Circular Aclaratoria No. 2
PROYECTO DE CONVOCATORIA A LA LICITACIÓN PÚBLICA NACIONAL
No. PC-013J2Y001-E1-2024

CIRCULAR ACLARATORIA CA-PC-2-2024

A todos las personas interesadas en el **PROYECTO DE CONVOCATORIA A LA LICITACIÓN PÚBLICA NACIONAL**, No. **PC-013J2Y001-E1-2024** y con clave de expediente de la Plataforma Integral CompraNet No. **E-2024-00011303**, cuyo objeto es la: **"PROTECCIÓN DE LITORAL COSTERO SUR MEDIANTE CONSTRUCCIÓN DE ROMPEOLAS PARALELOS A LA COSTA, PRIMERA ETAPA, EN EL PUERTO DE ALTAMIRA, TAM."**, se hace de su conocimiento lo siguiente:

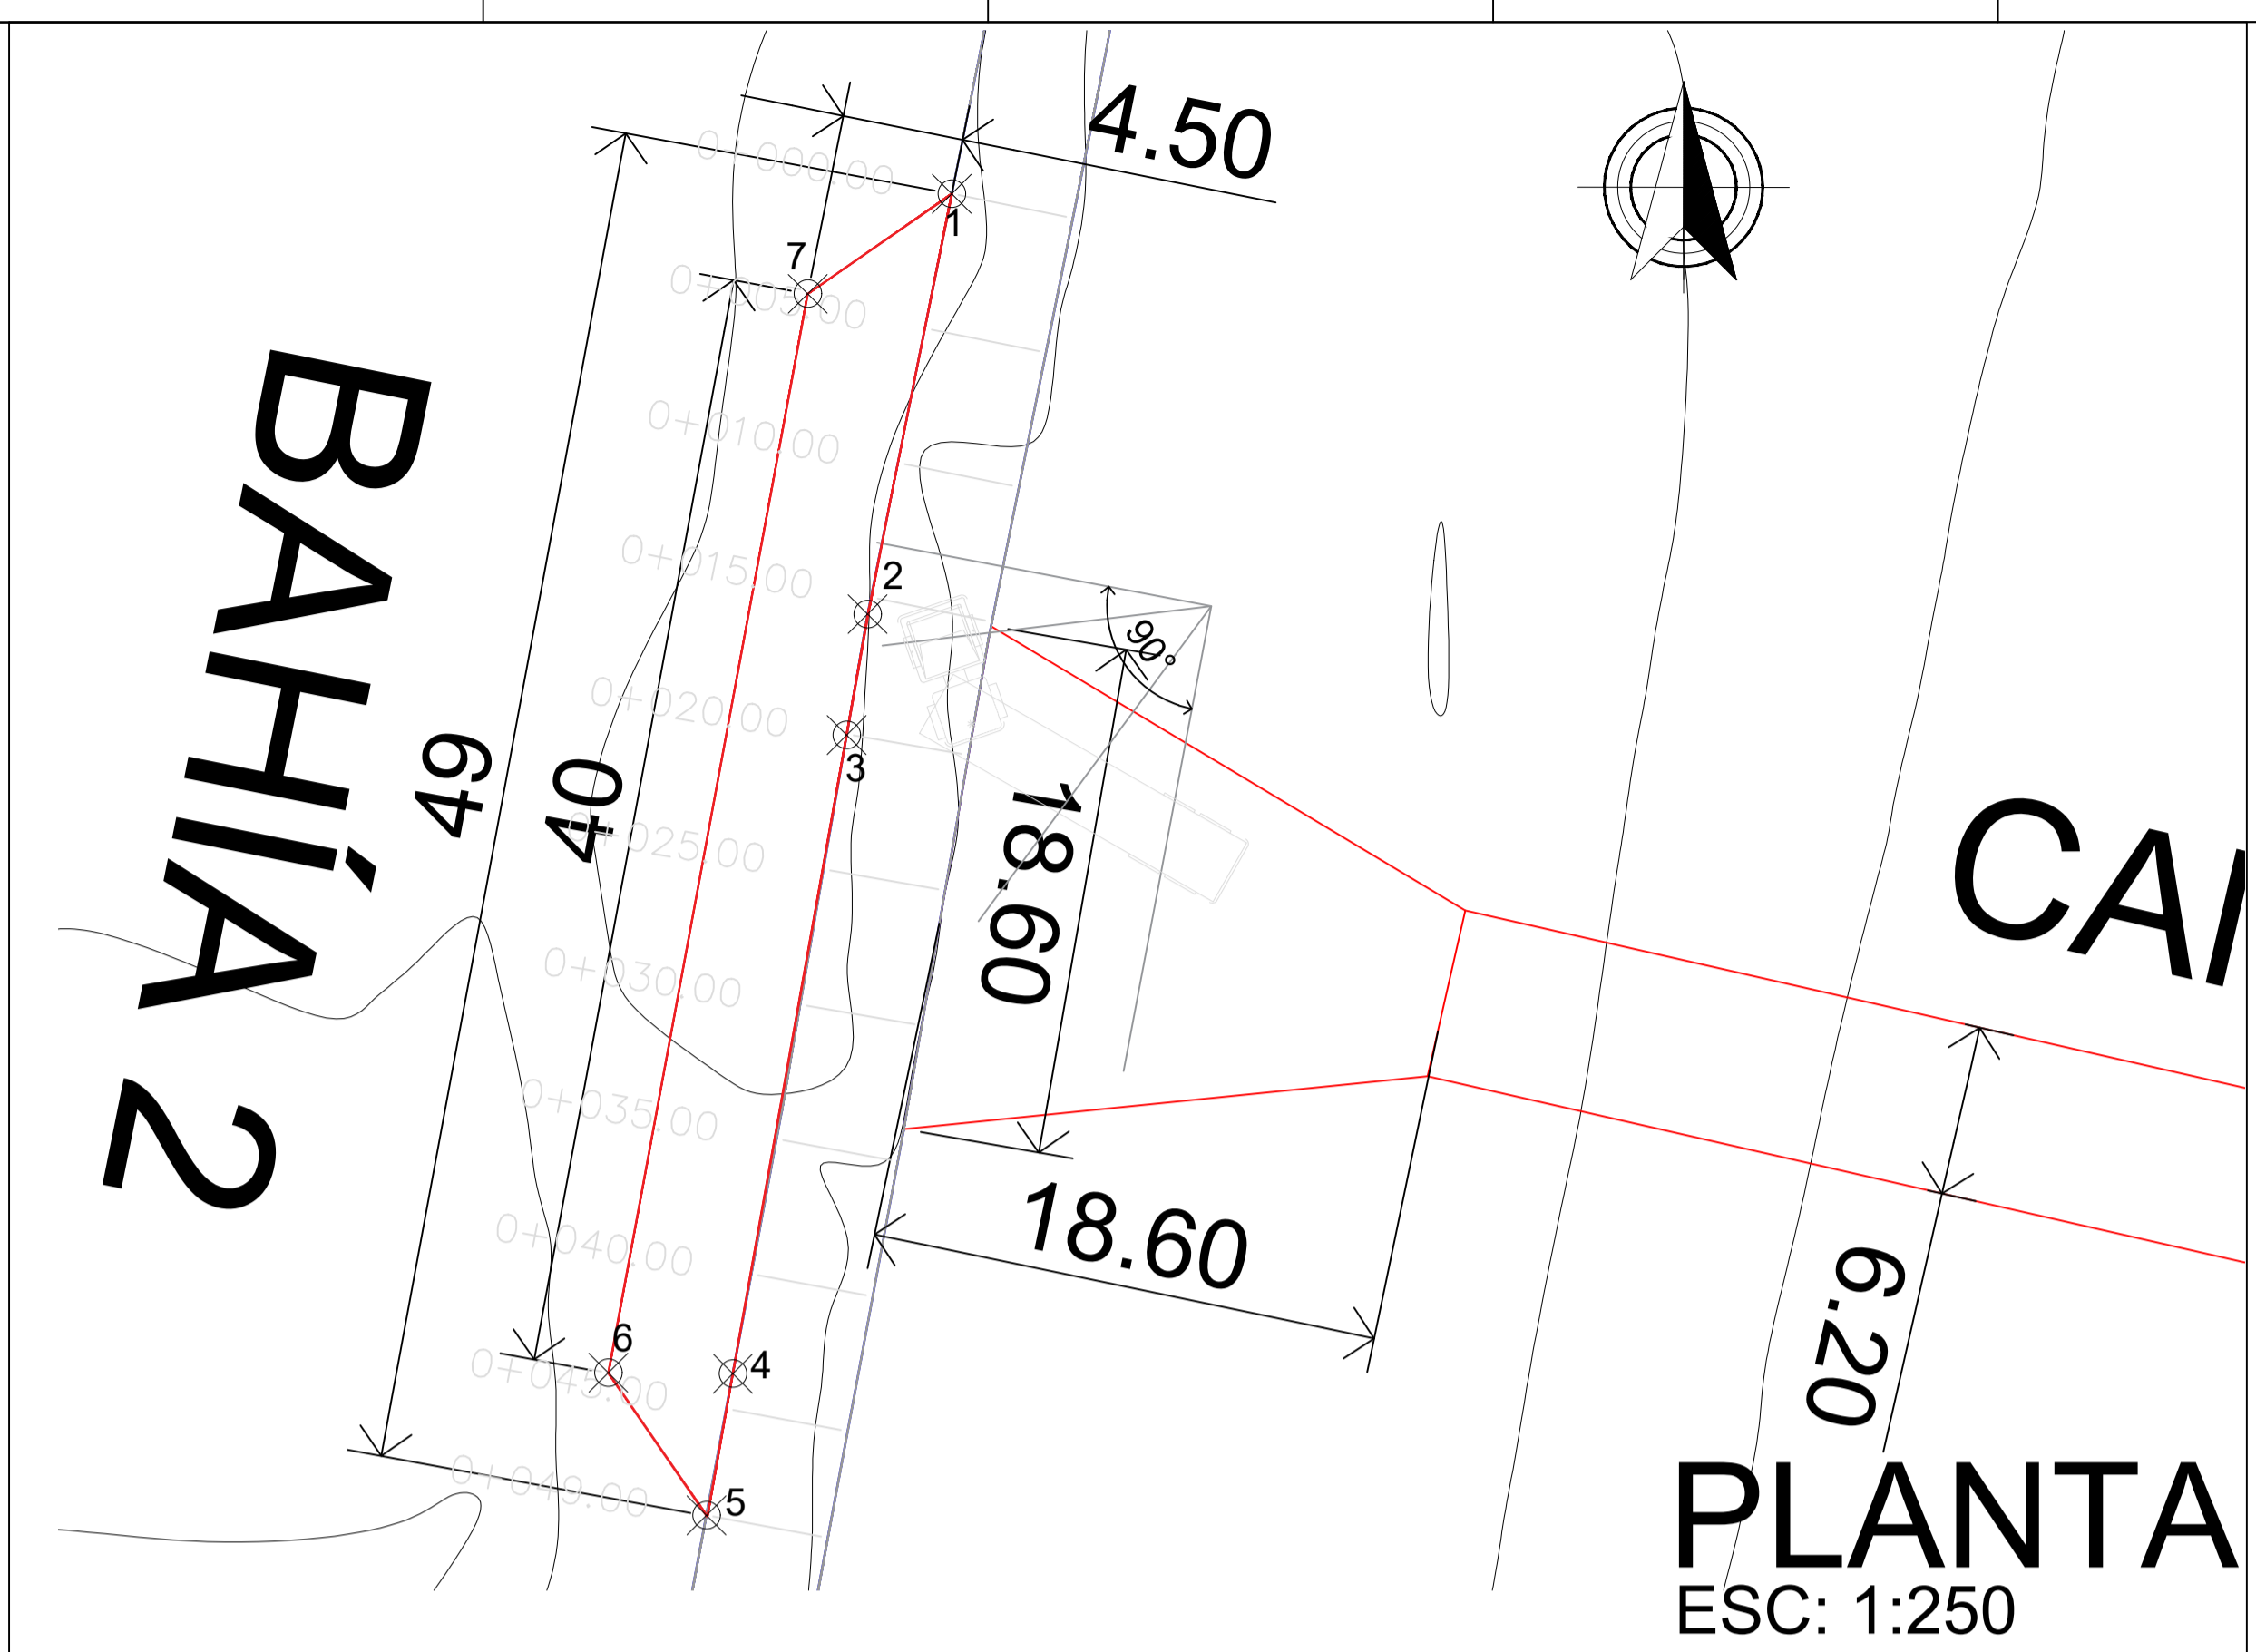
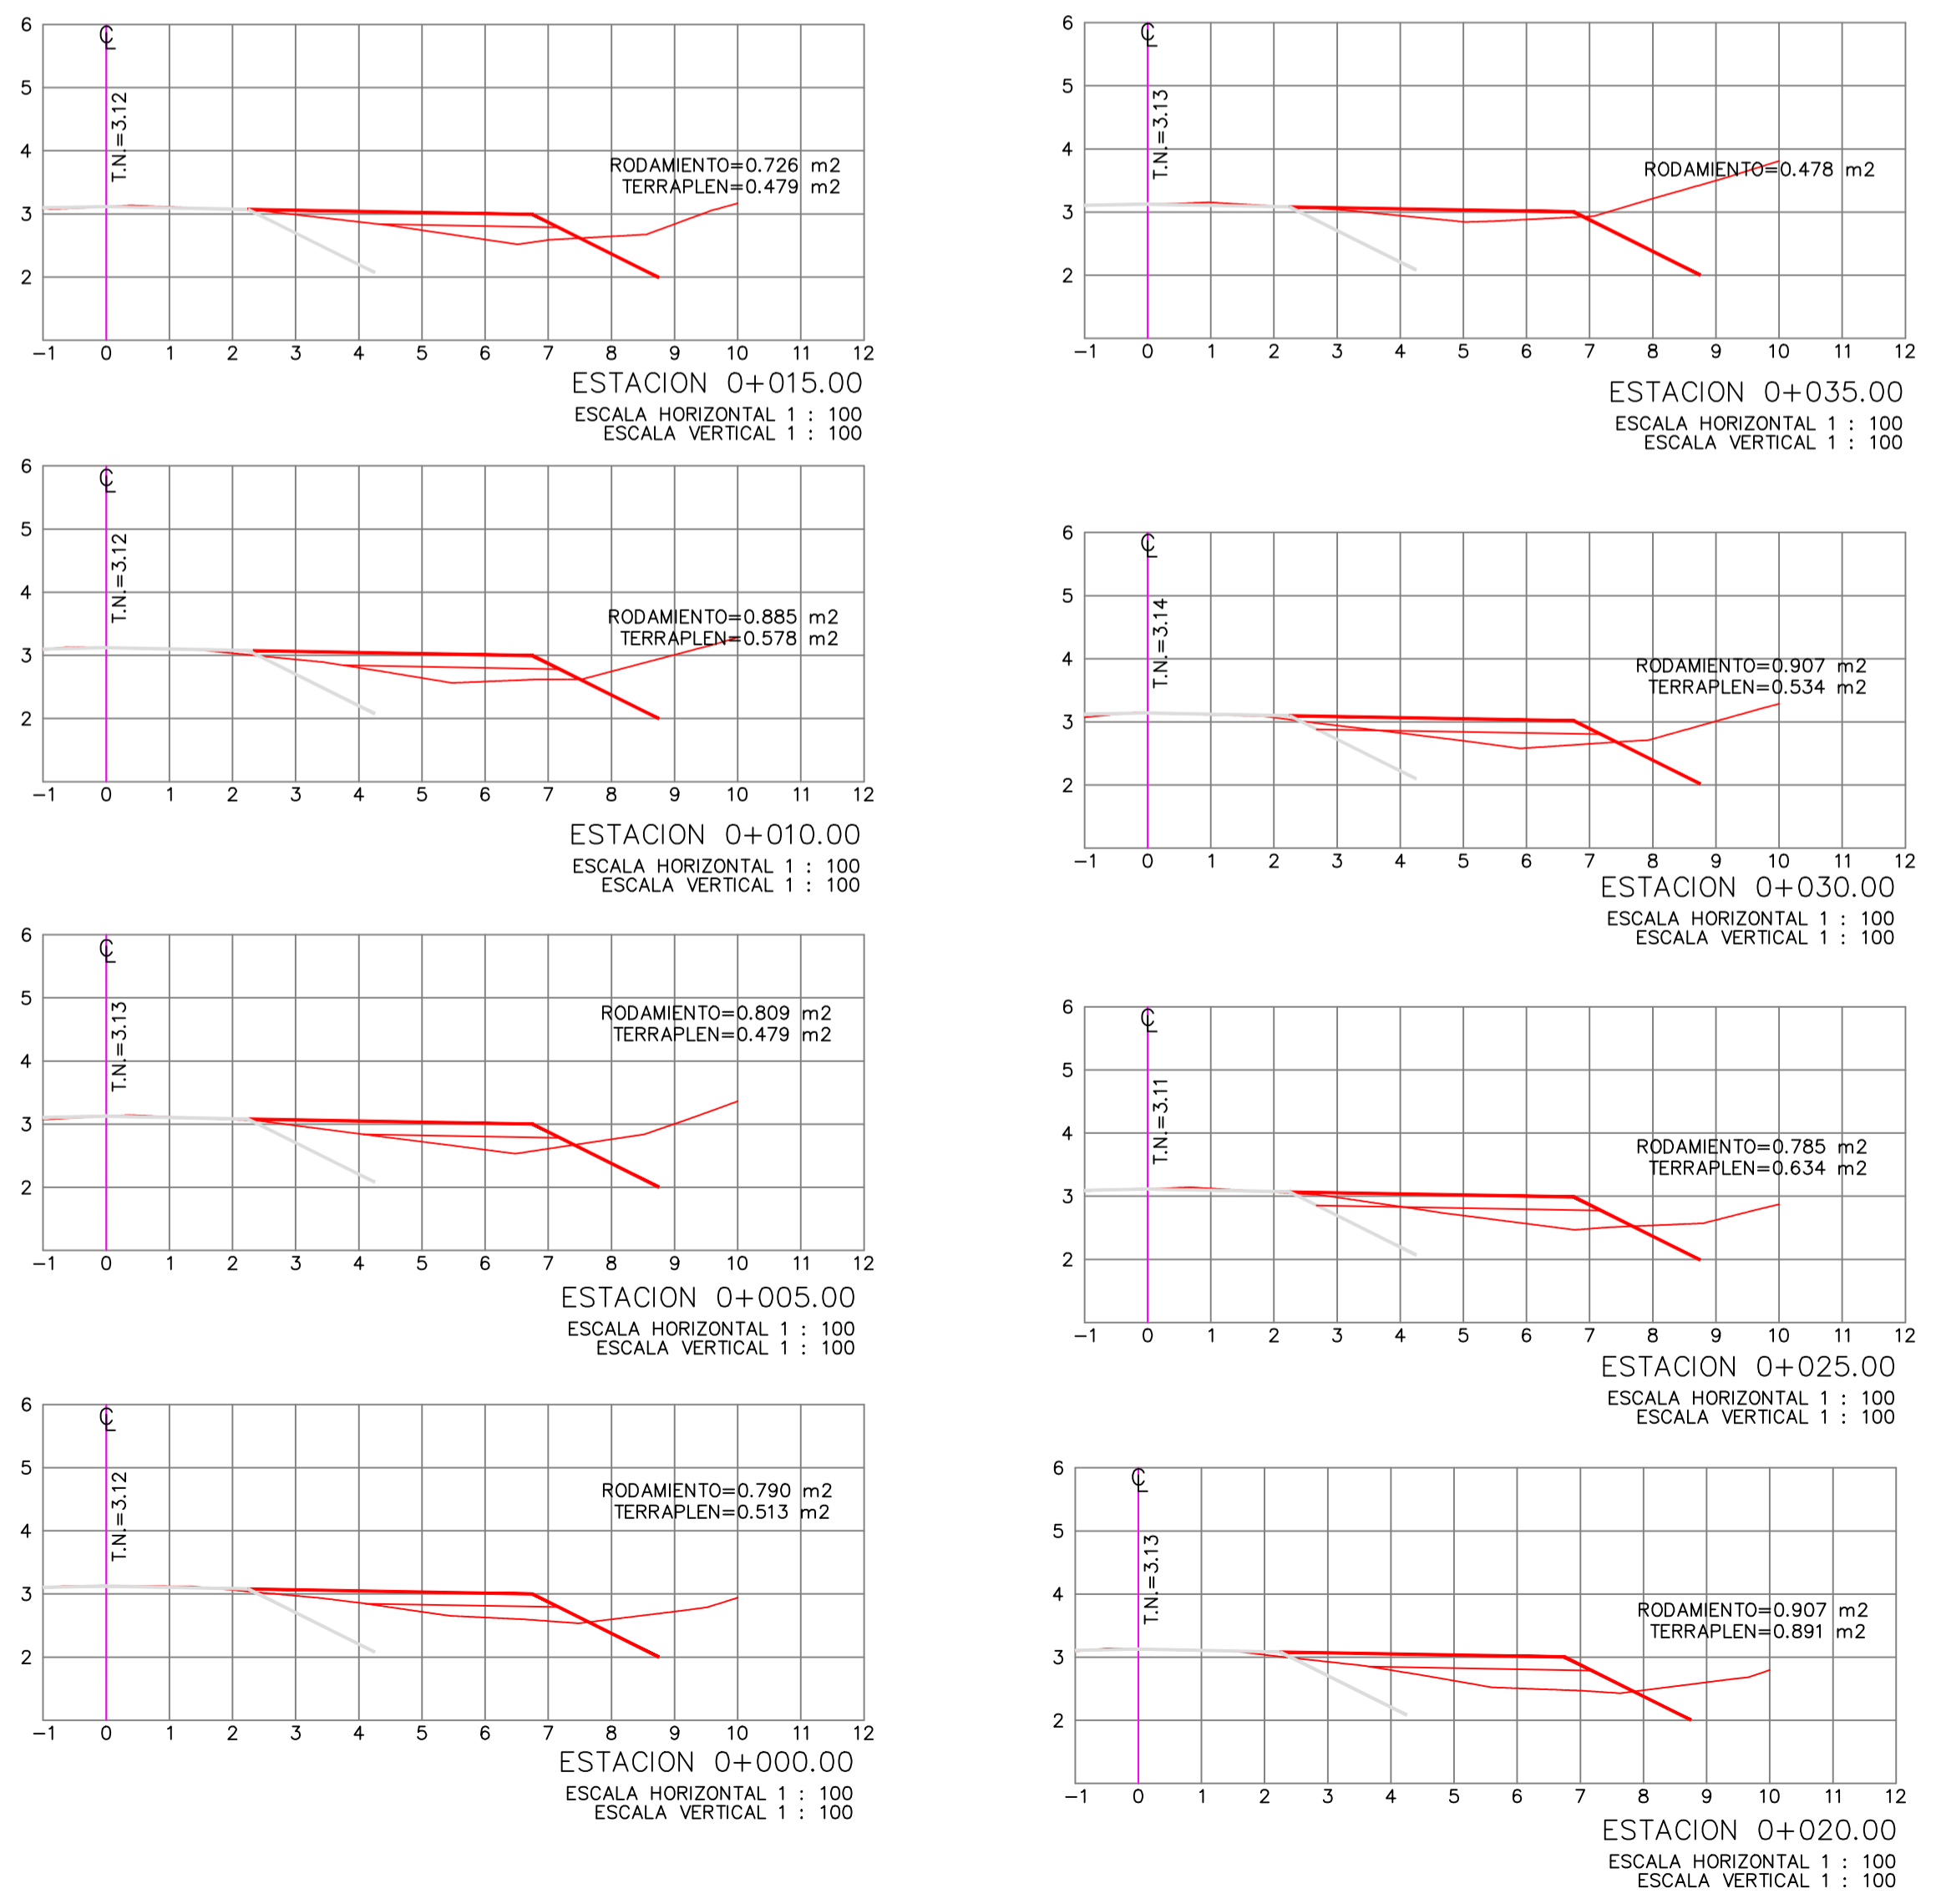
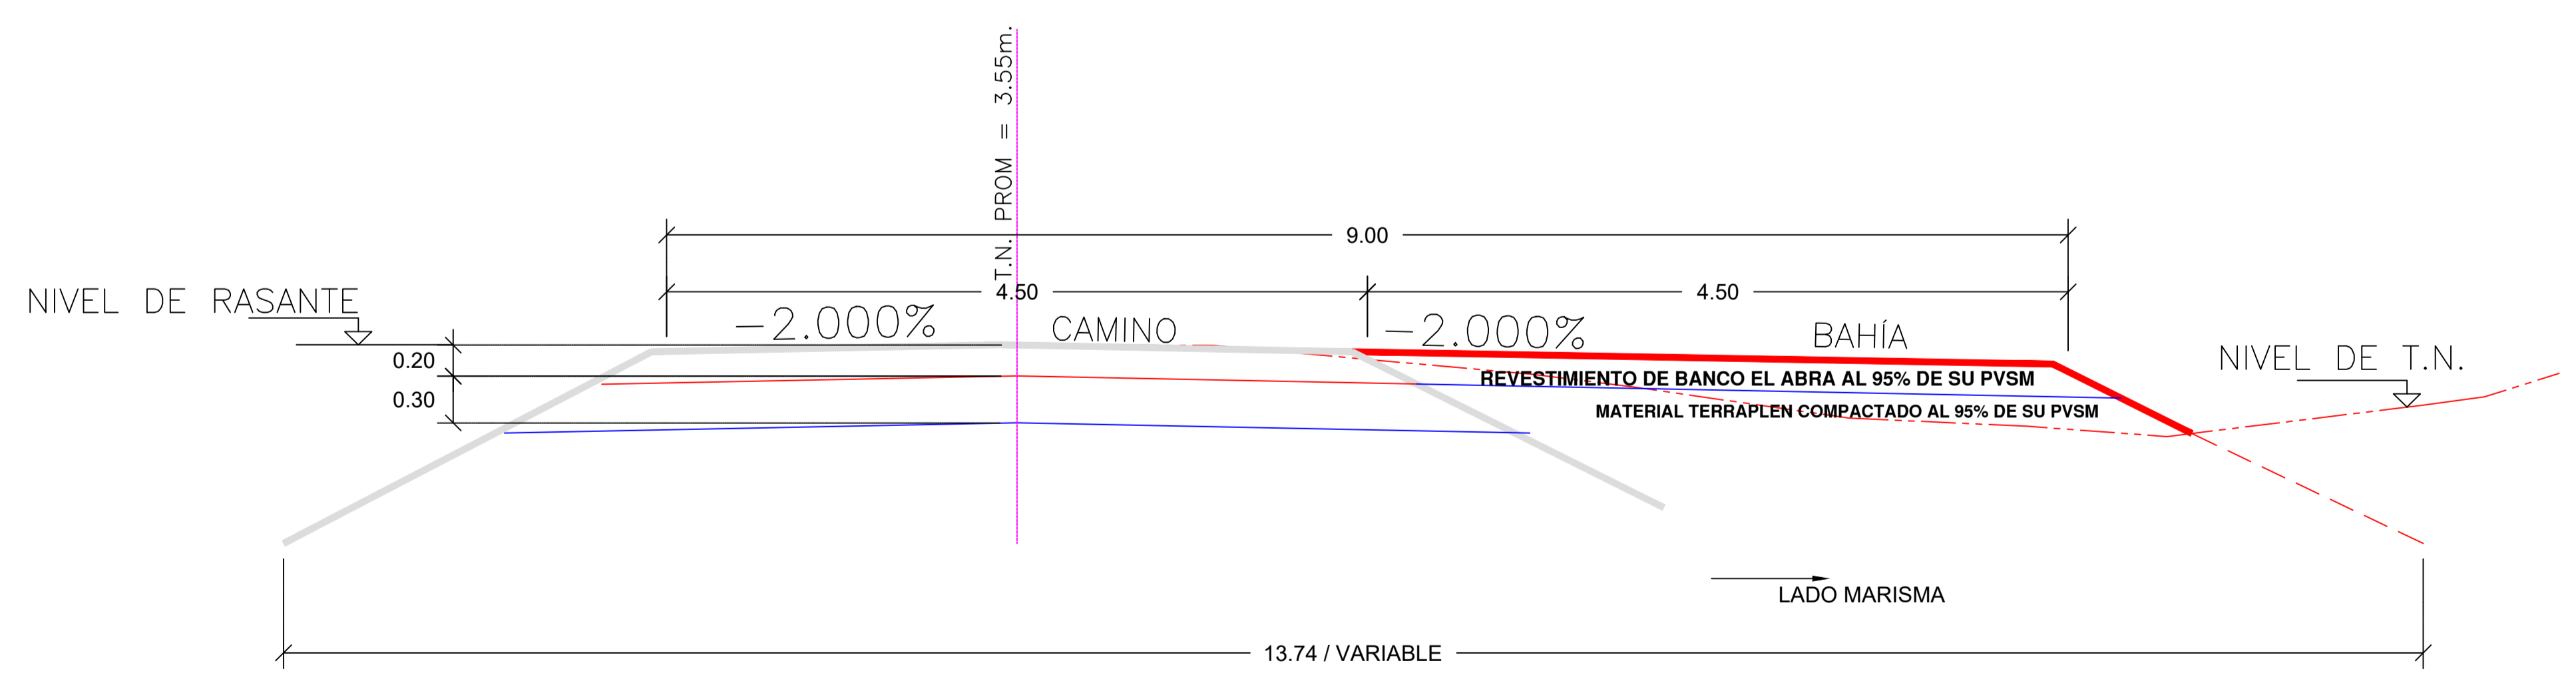
2.- EL PLANO SECCIONES DE BAHÍAS A REHABILITAR.

Observación: No se logra ver o distinguir los datos del cuadro de construcción de **BAHÍA CAMINO DE ACCESO ESPIGÓN 02 y BAHÍA CAMINO A ESPIGÓN 03.** porque los planos publicados son escaneados y no son archivos creados en pdf directamente de su archivo de origen.

3.- EL PLANO DIMENSIONAMIENTO DE BAHÍAS.

Observación: No se logra ver o distinguir los datos del cuadro de construcción de **BAHÍA CAMINO DE ACCESO ESPIGÓN 02 y BAHÍA CAMINO A ESPIGÓN 03.** porque los planos publicados son escaneados y no son archivos creados en pdf directamente de su archivo de origen.

4.- En el plano DIMENSIONAMIENTO DE BAHÍAS en el apartado de NOTAS MATERIAL PARA CONSTRUCCIÓN DE BAHÍAS en el punto 2. dice MATERIAL BASE (BANCO " LA PASADITA"), COMPACTADO AL 95% DE SU PESO VOLUMETRICO SECO MAXIMO DE GRAVA TRITURADA CON GRANULOMETRÍA DE 1 ½ " A FINOS QUE CUMPLA CON LA NORMA N-CMT- 4-02-002-16 COMPACTADA CON MAQUINARIA.

Observación: Se puntualiza debido a que haciendo mención que en el documento **CATÁLOGO DE CONCEPTOS** no hay algún concepto que haga referencia a esta descripción y tampoco **EN LAS ESPECIFICACIONES PARTICULARES DICE QUE SE DEBE CONSIDERAR PARTICULARMENTE ESTE BANCO DE MATERIALES, FAVOR DE ACLARAR.**

Respuesta de la ASIPONA ALTAMIRA a través del Departamento de Proyectos: De manera adjunta a la presente Circular se hace entrega de los planos No. ASPN-ALT-GI-I-P007-24-1 y No. ASPN-ALT-GI-I-P008-24-1.

Respuesta de la ASIPONA ALTAMIRA a través del Departamento de Proyectos: De manera adjunta a la presente Circular se hace entrega de los planos No. ASPN-ALT-GI-I-P007-24-1 y No. ASPN-ALT-GI-I-P008-24-1.

Respuesta de la ASIPONA ALTAMIRA a través del Departamento de Proyectos: De manera adjunta a la presente Circular se hace entrega de los planos No. ASPN-ALT-GI-I-P007-24-1 y No. ASPN-ALT-GI-I-P008-24-1.
